ヒアリングにおけるコメント回答資料(2)

泊発電所3号炉審査資料	
資料番号	資料3-7
提出年月日	2023年5月10日

No.15 (230217-18)	第43条 重大事故等 対処設備	比較表43-10) 循環水ポンプ建屋について、原子炉建屋等と横並びで記載できるか 検討の上、説明すること。
----------------------	-----------------------	---

可搬型重大事故等対処設備の位置的分散の設計方針【現状の記載】

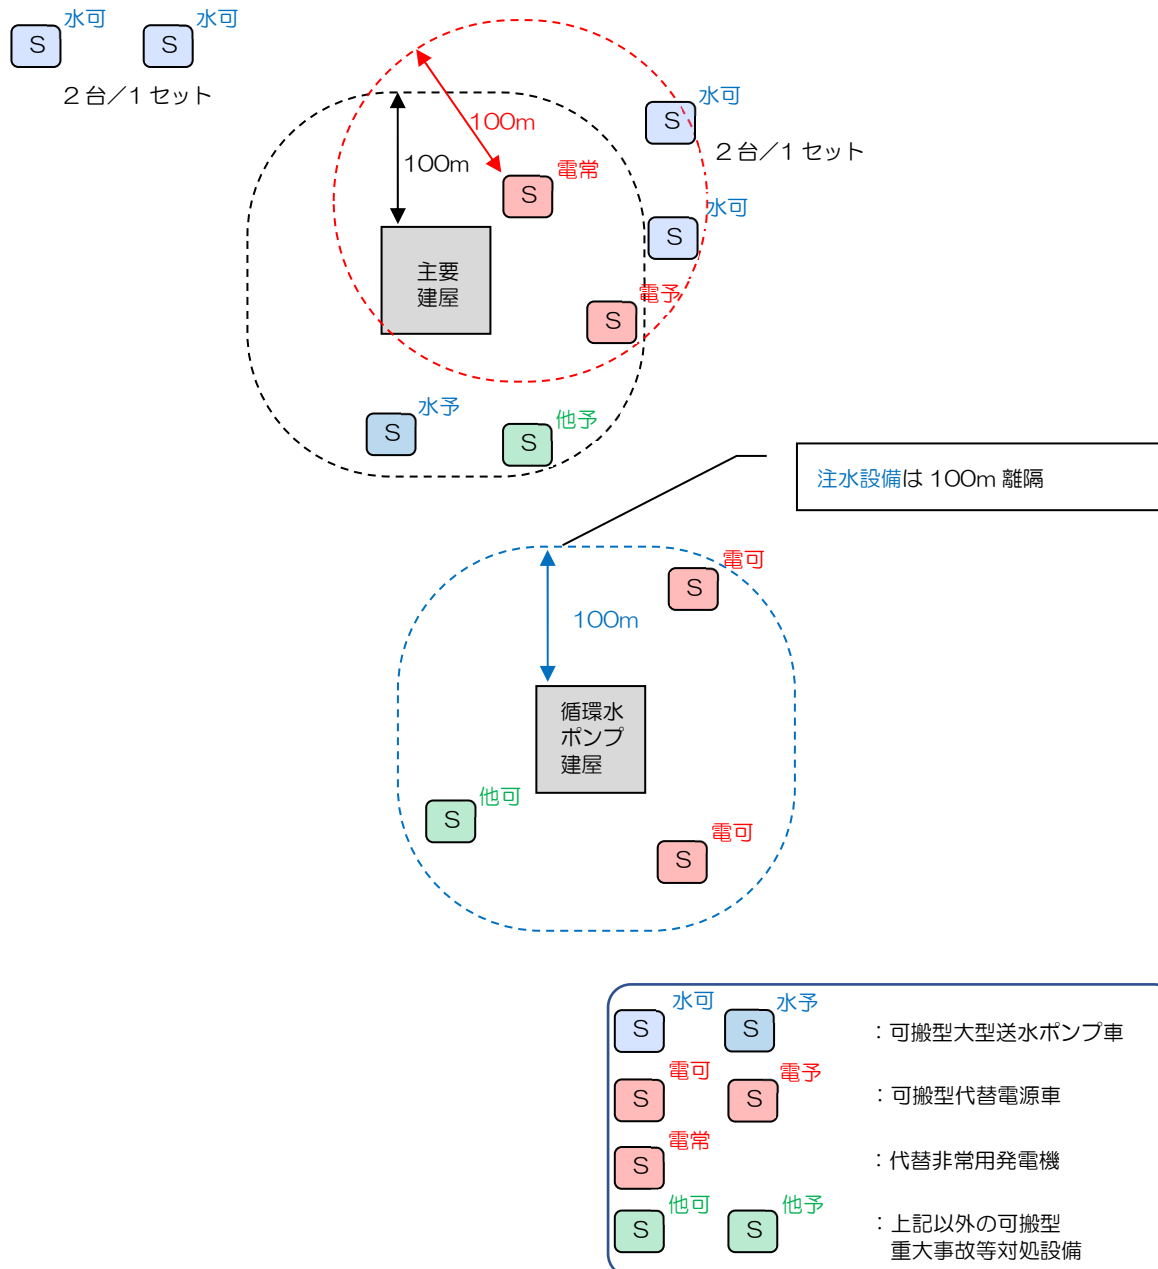
P. 2【現状の記載】は、「当該可搬型重大事故等対処設備がその機能を代替する循環水ポンプ建屋内の設計基準事故対処設備から100m以上の離隔距離を確保」と記載することにより、循環水ポンプ建屋内の設計基準事故対処設備である原子炉補機冷却海水ポンプと、可搬型大型送水ポンプ車を離隔することを宣言しています。

泊3号炉の現状の可搬型重大事故等対処設備の保管場所の配置において、可搬型代替電源車を循環水ポンプ建屋から100m以内に保管する設計とはしていないものの、「可搬型重大事故防止設備は、設計基準事故対処設備等と同時にその機能が損なわれるおそれがない」ようにする設計方針として、設置変更許可申請書添付八となるまとめ資料の記載は現状のままと致します。

可搬型重大事故等対処設備の位置的分散の設計方針【建屋離隔を統合して記載】

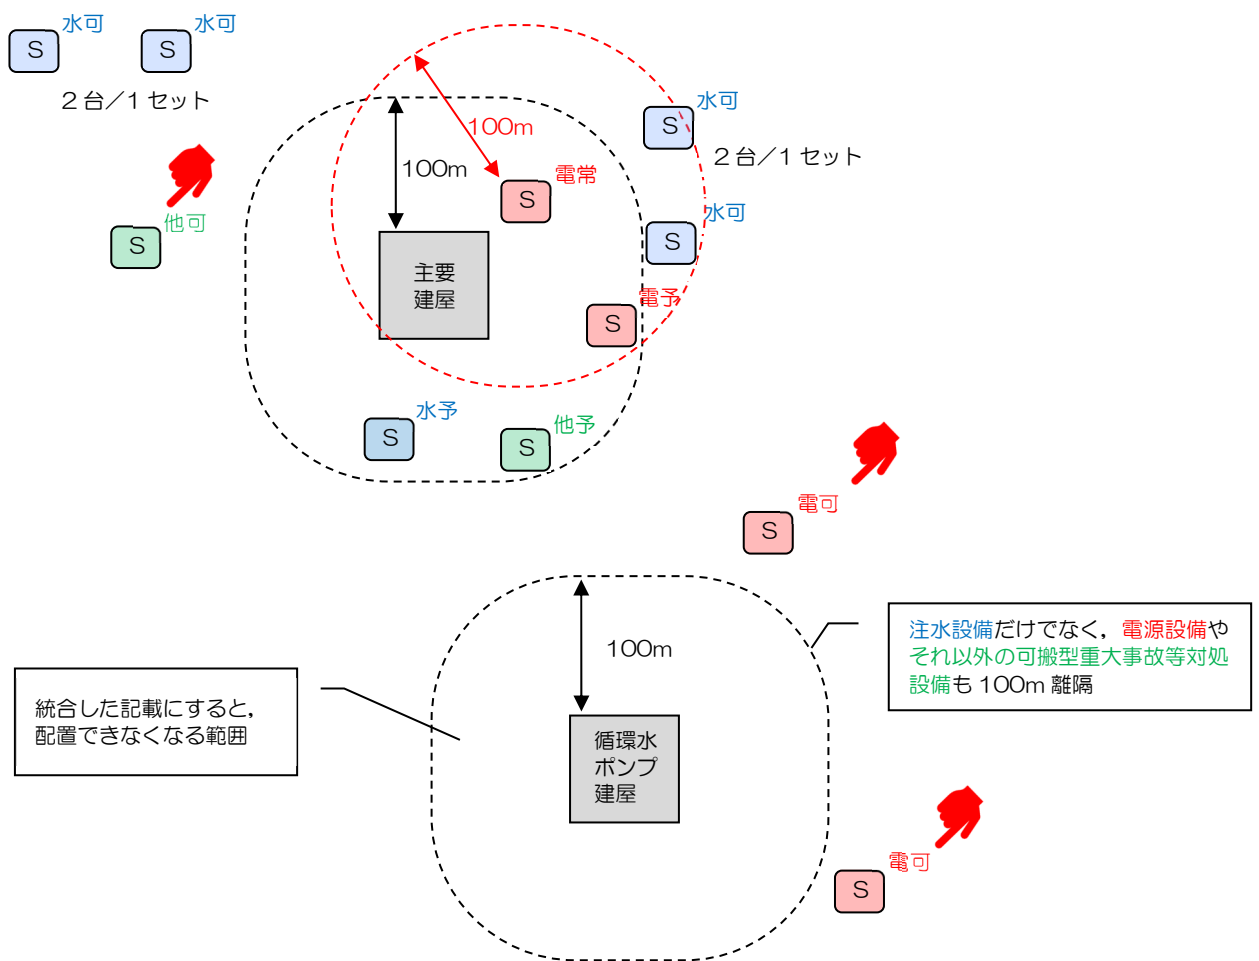
一方で、P. 3【建屋離隔を統合して記載】の場合、「その機能を代替する設計基準事故対処設備から」の文言が無くなることにより、原子炉補機冷却海水ポンプの機能を代替する設備ではない可搬型代替電源車などの可搬型大型送水ポンプ車以外の可搬型重大事故等対処設備においても、循環水ポンプ建屋から100m以上の離隔距離を確保する記載となります。
